## Parecer da Relatoria

Comissão de Controle Urbano - CCU  
Processo: nº 8143064919

Interessado: **CONCRETO - Arquitetura Projetos e Consultoria LTDA-ME**

Resposta à análise do processo nº 8143064919, referente a um projeto inicial de um edifício de uso não habitacional destinado aos serviços de saúde (hospital e consultórios autônomos), situado na Rua Carlos Porto Carreiro, no bairro de Boa Vista. Localiza-se na Zona Especial de Dinamização Econômica (ZEDE) Centro Principal - Centro Expandido.

Figura 90 – Faixas de uso da calçada - Corte

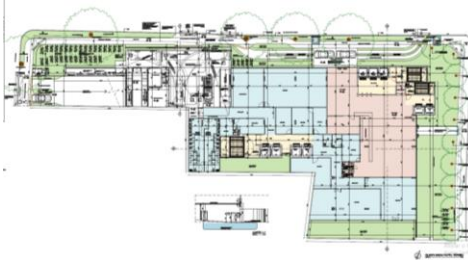
A OPEI no item 5.1.2 sugere que à largura mínima para as calçadas sejam alteradas na Rua Dom Bosco com 3,50m (sendo 2,00m de faixa livre e 1,50m de faixa de serviço) e Rua Carlos Porto Carreiro com 2,50m (sendo 1,50m de faixa livre e 1,00m de faixa de serviço).
